Numer referencyjny postępowania: 2/PN/POKL/14

INFORMACJA

dla Wykonawców nr 2

„Budowa placów zabaw dla dzieci wraz z wyposażeniem w Gminie Nowy Korczyn”

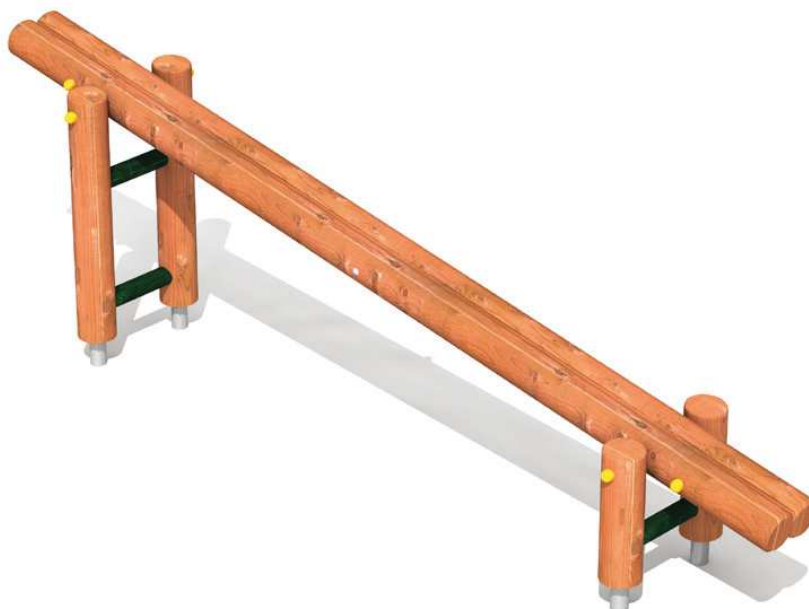
W przedmiarze jest opisane, że równoważnia ma być wykonana w wersji standard plus (montaż na kotwach) natomiast w projekcie nie ma mowy o zamontowaniu w/w elementu na kotwach. Proszę o sprecyzowanie jaki ma być sposób montażu urządzenia.

Należy przyjąć wersję standard plus na kotwach.

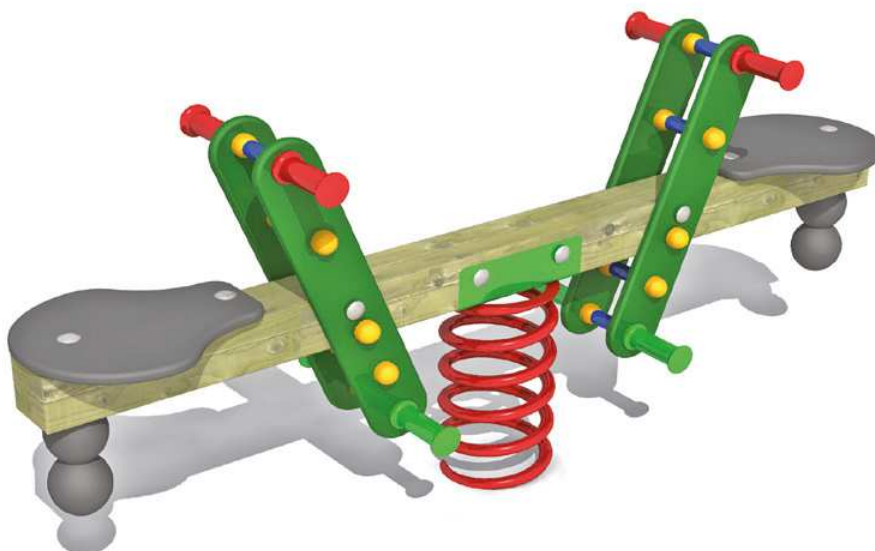
Proszę o podanie w jakiej wersji ma być wykonana huśtawka ważka na sprężynie, Zamawiający w projekcie podaje, że powinna być wykonana ze sklejki wodoodpornej liściastej z filmem melaminowym gr 18 mm lub z polietylenu gr 15 mm. Dalej podane jest, że siedzisko ma być wykonane z tworzywa HDPE lub alternatywnie ze sklejki. Proszę o sprecyzowanie wersji wykonania.

Plac zabaw w Brzostkowie. Huśtawka ważka na sprężynie – wersja standard.
